# Nya Slussen

Resultat av formgivningstävling för Slussenområdet i Stockholm

## Juryns utlåtande

## Strömmar

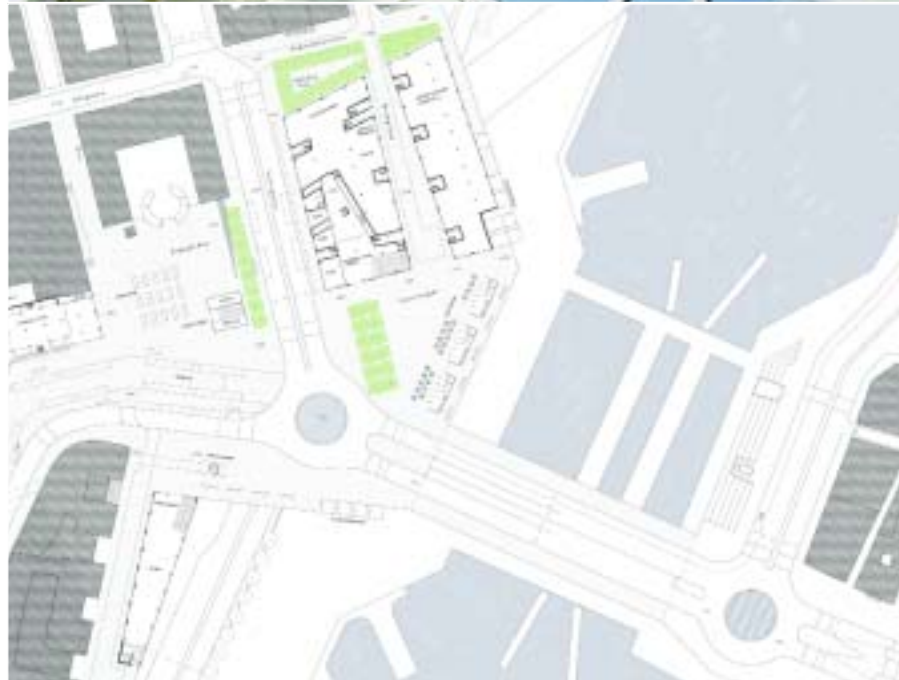
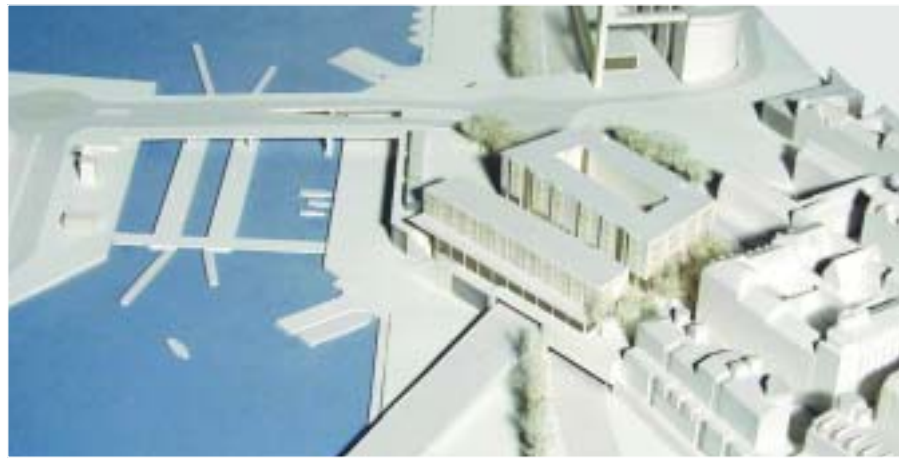
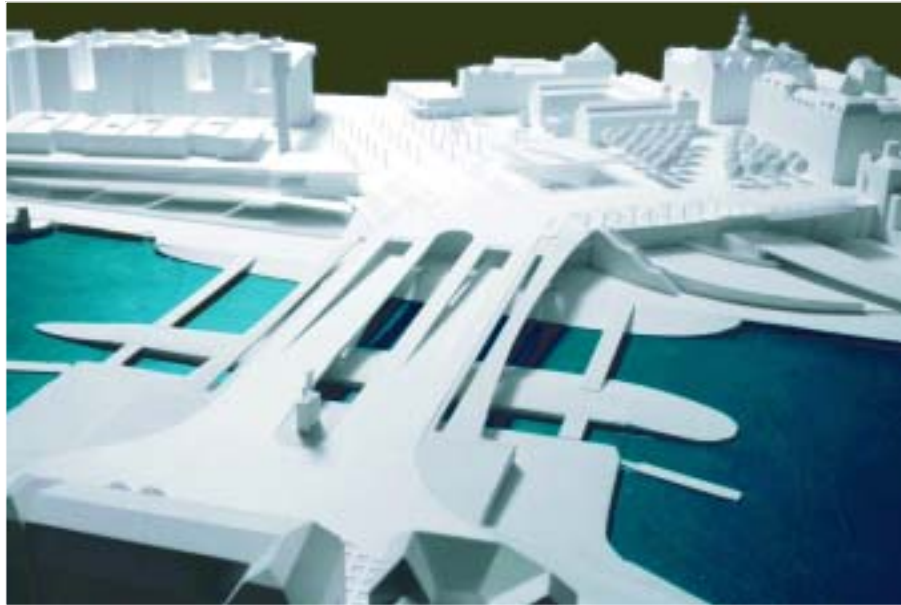
Strömmar har en väl studerad behandling av flera av uppgiftens funktioner och gestaltning. Förslaget ger möjlighet att skapa ett vackert och välfungerande stadsrum mellan Gamla Stan och Södermalm. Förslaget bygger vidare på Söders tradition och åstadkommer bra balans mellan trafikanordningar och stadsmiljö. Förslaget är det mest avancerade med intressanta lösningar för trafiken. Stadsgårdsleden är inbyggd, vilket fredar kajen på Södermalmsidan från trafik. Förslagsställaren har skickligt tagit tillvara de möjligheter placeringen av Stadsgårdsleden ger för utveckling av stadsmiljön och stadslivet vid Slussen.

Det nya bostadskvarteret på Södermalmstorg anser juryn vara för omfattande både i höjd och i utsträckning. En byggnad vid norra kanten av torget skulle ge en positiv rumslig avgränsning och skapa en bra förplats i soligt väderstreck. Den föreslagna byggnaden är dock för hög och har dålig kontakt ner till kajplanet.

Juryn anser också att bebyggelsen mot den södra kajen är för hög. Detta ger en alltför avskuggande fasad mot norr och minskar attraktiviteten på den bilfria kaj som tillskapats.

Förslaget att lägga bussterminalen under Katarinavägen ger frihet att utforma anläggningen, men är i övrigt inte lämplig. Terminalen är dyr i förhållande till de fördelar som uppnås. Utvärderingen visar att terminalen vid bergförläggning behöver ha större än volym än redovisat. Därtill skulle en sådan lokalisering av bussterminalen leda till oacceptabel trängsel för resenärerna. Förläggningen av spårvägen är en förutsättning för de tävlande och syftar till att fördela resenärer från spårvagnar och bussar till olika delar av tunnelbaneperrongen för att undvika trängsel.

Förslaget har bra gång- och cykeltrafiklösningar med mycket bra kopplingar i kajplanet och över slussen. Det finns även goda kopplingar mellan kajplan och torgplan på Södermalmsidan. Utvärdering av trafikkapaciteten visar att förslaget inte helt fyller programkraven på framkomlighet för bil- och busstrafik.

Förslaget förutsätter vissa komplicerade konstruktionslösningar, som behöver bearbetas ytterligare.

- Området från Slussplan i Gamla Stan till Ryssgården på Södermalm skall bilda ett sammanhängande, tillgängligt och attraktivt stadsrum.
- Stadsgårdsleden skall byggas in förbi Slussen för att skapa en fredad kaj.

- Ett attraktivt butikscentrum skall etableras vilket kräver lokaler i tillräcklig omfattning.
- Ett nytt Södermalmstorg skall trappas eller terrasseras för att inte ge en hög norrfasad mot kajen och för att understryka den stigande topografin i Slussenområdets stadslandskap.

- En attraktiv nivå nära vattnet skall skapas för vistelse samt gång- och cykelpassage mellan Gamla Stan och Södermalm.
- Södra kajen skall kantas av lokaler med entré från kajnivån.

- Byggnader i däckets kant skall föras ner till kajnivån.
- Attraktiva torg och platser skall ordnas både i kajnivå och på Södermalmstorg.
- Bebyggelse på Södermalmstorg skall skapa rumslighet, men får inte väsentligt hindra utblickar från Götgatan och Hornsgatan.

- En byggnad i högst två våningar skall tillföras i norra kanten av Södermalmstorg i syfte att bilda ett södervänt torg i lä.
- En eventuell ytterligare byggnad på torget får inte vara högre än stadsmuseet och får inte heller bryta förlängningen av museets östra fasadlinje.

- Möjligheten att, med respekt för KF-huset och stadsbilden, lokalisera och utforma en byggnad framför KF-huset skall studeras.
- För gång- och cykeltrafiken mellan Söder och Gamla Stan skall skapas tillgängliga och välbärgna förbindelser såväl i plan som vertikalt.

- Stadsbussarnas framkomlighet skall säkras med erforderliga busskörfält.
- Hållplatser för stadsbussarna skall ligga i anslutning till tunnelbanans entré.

- Bussterminalen skall ordnas i anslutning till Stadsgårdsleden och norr om KF-huset.
- Bussterminalen skall gränsa till lokaler för kommersiell service m.m.

## Luta

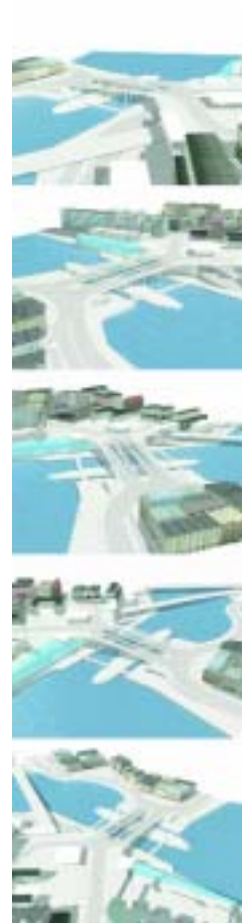
Förslagets förtjänster ligger huvudsakligen i utformningen av trafiksystemet och bussterminalen. Förslaget har även en väl genomarbetad konstruktiv utformning. Stadsgårdsleden är inbyggd under däck, men eftersom trafikleden kommer ut redan vid Sjöbergs plan blir kajen bara delvis fredad. Mot kajen gränsar bussterminalens avgångshall och lokaler (café och bar). Bussterminalen ger en god miljö för resenärerna och blir ett huvudnummer både på grund av det exponerade läget och på grund av utformningen med en välvd glasfasad. Juryn är tveksam till den stora uppglasade byggnaden i detta känsliga läge.

För trafiken har förslaget bra lösningar som klarar dagens biltrafikmängder, dock saknas busskörfält. För gående är lösningarna bra, dock finns det brister för cyklande. Förslagets trafikanordningar tillåts att dominera. Platserna och utrymmena under däck har inte utformats så att de ger attraktiva vistelsemiljöer. Platserna att vistas på är störda av trafiken eller ligger i mörker under det omfattande bropaketet. Föreslagna ljusa mosaikbeläggningar under brospannet för att lysa upp området räcker inte. Juryn anser att förslaget att bygga om nuvarande stadsmuseum till saluhall vare sig är realistiskt eller motiverat.

## Smultronstället

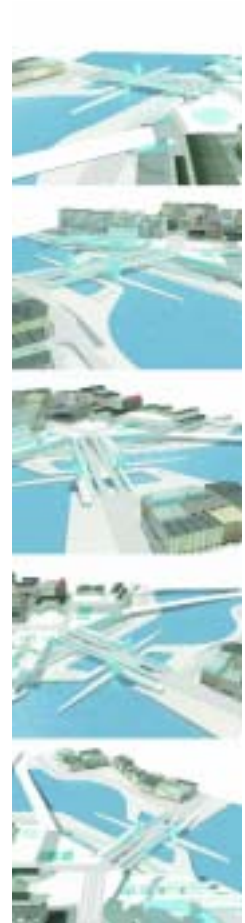
Till förslagets förtjänster hör en vacker komposition med ett antal distinkta element som dock känns främmande för platsen. Trafikanordningarna erbjuder bra förbindelser för gång- och cykeltrafiken. Behandlingen av partiet vid slussen hör till de bästa bland förslagen. De begärda trafikfunktionerna har godtagbar standard med undantag för biltrafikens framkomlighet och bussterminalen som har funktionella brister och att Stadsgårdsleden ligger kvar i det fria, vilket omöjliggör användning av kajmiljön.

Förslaget skulle ha vunnit på en diskretare utformning av de ingående elementen; den långa byggnaden på Södermalmstorg, de stora lysande skärmarna samt gångbron. Förslaget har brister i presentationen med avseende på teknik och genomförande.

## Sött möter salt

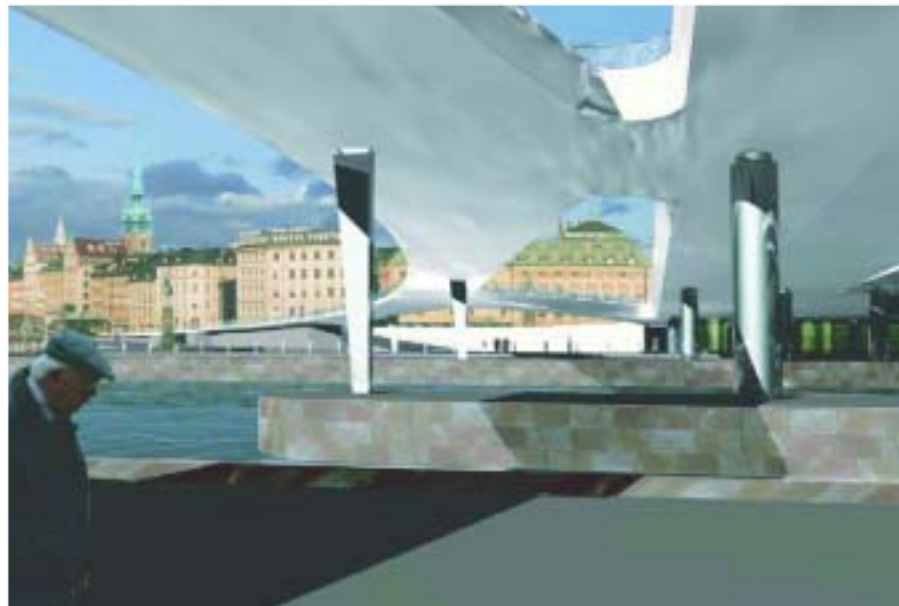
Juryn anser att den stora anläggning som börjar vid Ryssgården och sträcker sig mot Saltsjön är dramatiskt och skickligt utformad, men främmande för platsen. Förslaget innehåller element som är intressanta såsom slusspartiet, broarna och brotornen. Till förslagens förtjänster hör utformningen av bussterminal och anordningar för stadsbusstrafiken samt att gång- och cykeltrafiken är väl organiserad.

Förslaget har, i likhet med andra förslag som koncentrerat trafiken till ett enda bropaket, bristande kapacitet för denna. Mediatek saknar programmessig förankring men tolkas i förslaget som en önskan om att berika förslaget med en byggnad på denna plats. Enligt juryns uppfattning kan en byggnad vara bra här, men måste ha ett i förhållande till omgivningen adekvat format och arkitektur.

## Vidd

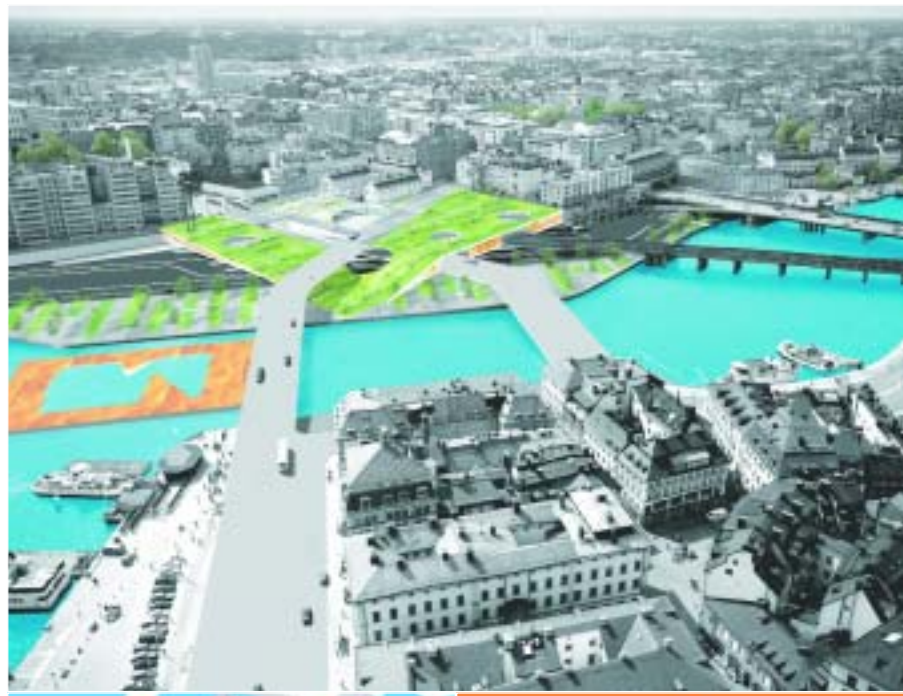
Trafikens krav är det som gett form åt anläggningen. Förslaget har broar med väl formade detaljer men präglas i stort av gång- och cykelbroarnas dramatiska former med ett antal hål i bro och däckskonstruktionen. Förslagets förtjänster ligger i bussterminalen och framkomligheten för innerstadsbussarna där förslaget redovisar intressanta lösningar. Detta är det mest ytsnåla tävlingsförslaget.

Trots att trafiken valts som utgångspunkt så visar det sig att framkomligheten för biltrafiken inte får godtagbar standard. Torgen och platserna för vistelse är det som blivit över, utan egen karaktär, störda av trafik eller dominerade av ovanförliggande broar. Förslaget har försökt att skapa öppenhet under broarna bl a med hjälp av ljusa ytskikt. Juryn är tveksam till om detta är tillräckligt för att skapa attraktiva miljöer.

## Intermezzo

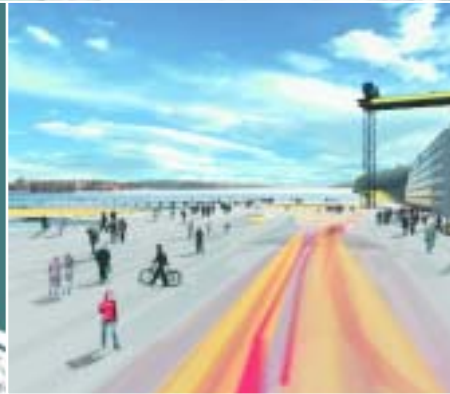
Förslaget kan ses som ett försök till ett poetiskt inlägg - en somnardröm. Det finns inget gestaltningsmässigt samband med platsen. Rumsbildningar saknas. Förslaget innehåller element som saknar realism både beträffande möjligheten att anlägga och att sköta. Trots att förslagsställarna utnyttjat stor frihet i sitt skapande har de flesta av de begärda programfunktionerna kommit till korta.

Juryn har svårt att i detta förslag finna några uppslag eller idéer som är användbara i det fortsatta arbetet med Nya Slussen. Den valda presentationen förstärker intrycket av trendig dagslända.

## Öppna platsen

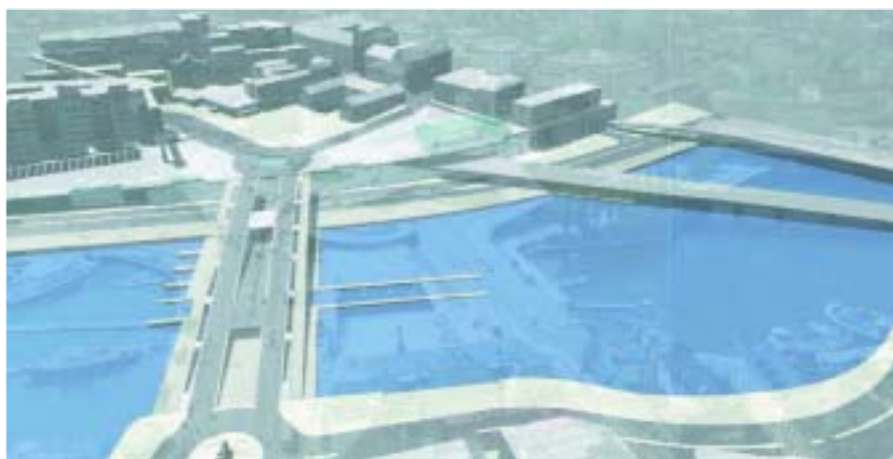
Förslaget applicerar ett stort rektangulärt betongdäck på nuvarande Slussen. Utformningen står i kontrast mot Södermalms småskalighet och tar ingen hänsyn till de lokala förutsättningarna. Hela förslaget är präglad av ett teoretiskt tänkande med stora tag och enkla grepp, utan tanke på vistelsevärden. Den öppna platån får ett utsatt och blåsig lokalklimat. Positivt i förslaget är anordningar för sjöfart och avbördning av Mälardvatten samt de redovisade busskörfälten för stadsbussarna.

Förslaget illustrerar en mycket ödslig miljö. Bussterminalen har sämre förutsättningar för en god miljö än dagens.
